改善箇所説明図

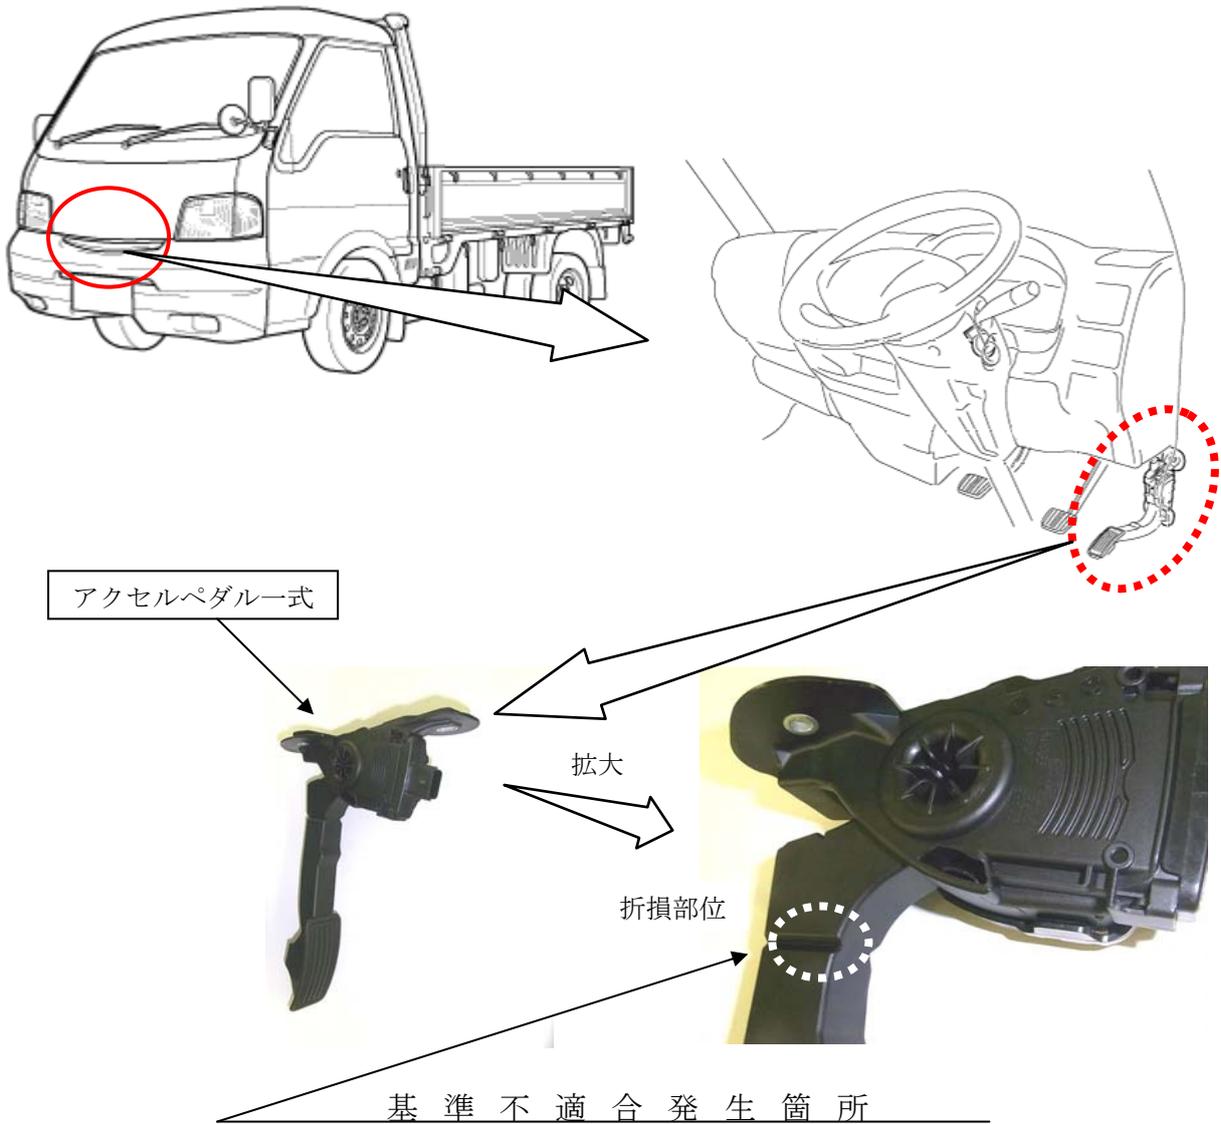
樹脂製アクセルペダルの強度が不足しているため、乗降時に足がペダルにひっかかるなどした場合にペダルアームに横方向の大きな荷重が加わると亀裂が入り、最悪の場合、ペダルアームが折損し走行できなくなるおそれがある。

全車両、アクセルペダラー式を対策品と交換する。

識別：アクセルペダル取り付け部に黄ペンを塗布する。
